Poste de Saint-Bruno-de-Montarville à 315-25 kV

Complément de l'étude d'impact sur l'environnement

Réponses aux questions du ministère du
Développement durable, de l'Environnement
et des Parcs du Québec

**Hydro-Québec TransÉnergie
Octobre 2010**

| 5-1 | Ligne d'alimentation à 315 kV – Solution optimisée..... | 5 |

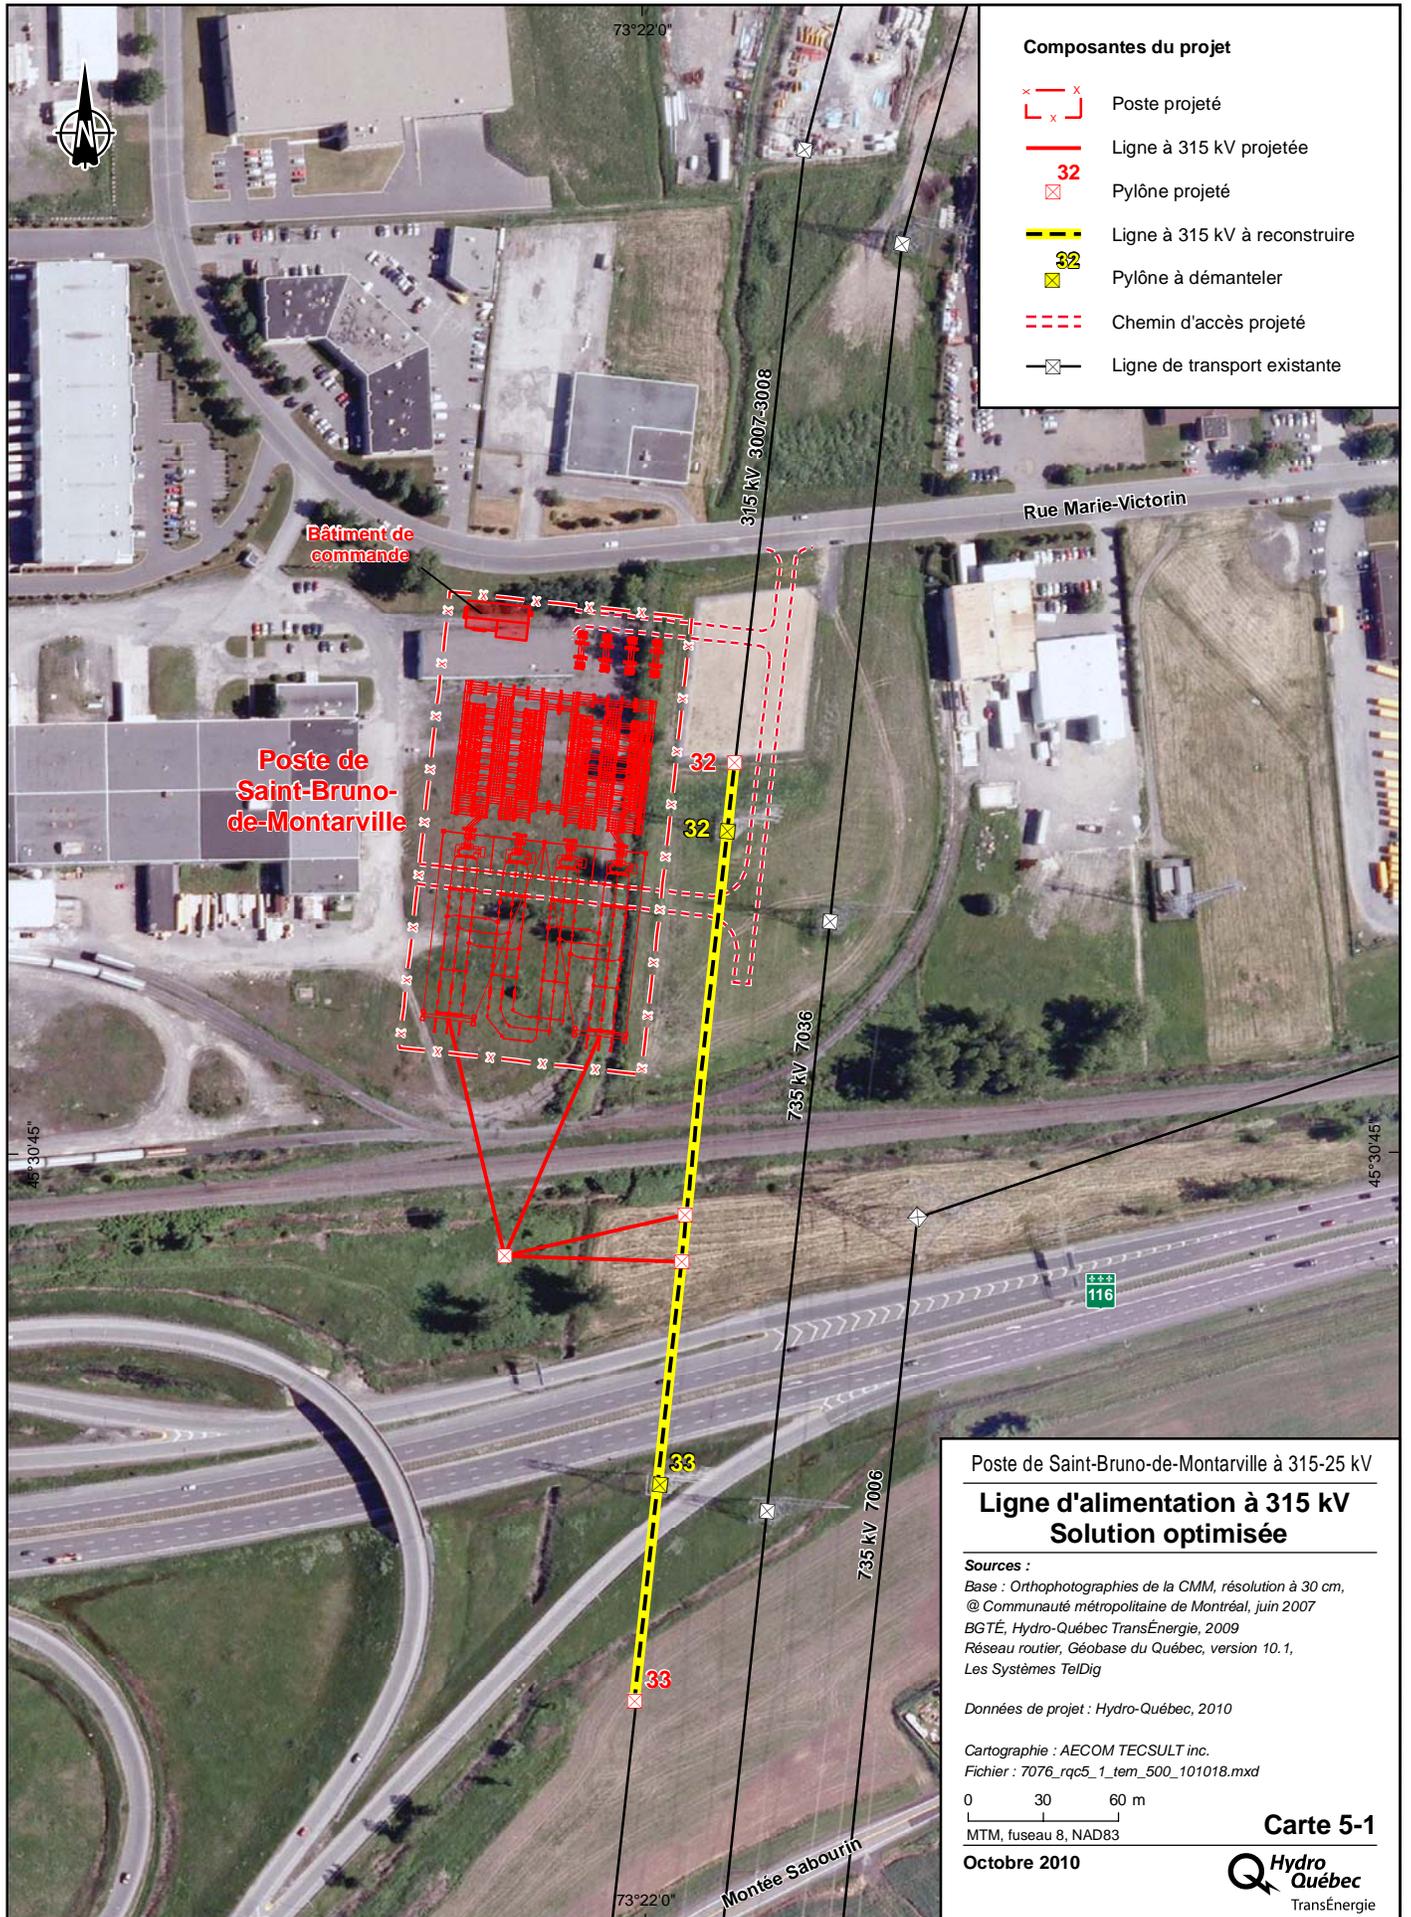
Section 1.3.2 : Le projet prévoit la construction de cinq nouveaux pylônes. Veuillez préciser parmi les trois types de pylônes prévus (EAY, EPK et EPM) lesquels seront installés ainsi que leur nombre afférent.

La ligne d'alimentation présentée dans l'étude d'impact sur l'environnement prévoit l'installation de deux pylônes de type EPM, de deux pylônes de type EPK et de un pylône de type EAY.

Hydro-Québec vérifie actuellement la faisabilité technique d'une solution optimisée qui prévoit l'installation de un pylône de type EPM, de trois pylônes de type EPK et de un pylône de type EAY (voir la carte 5-1).
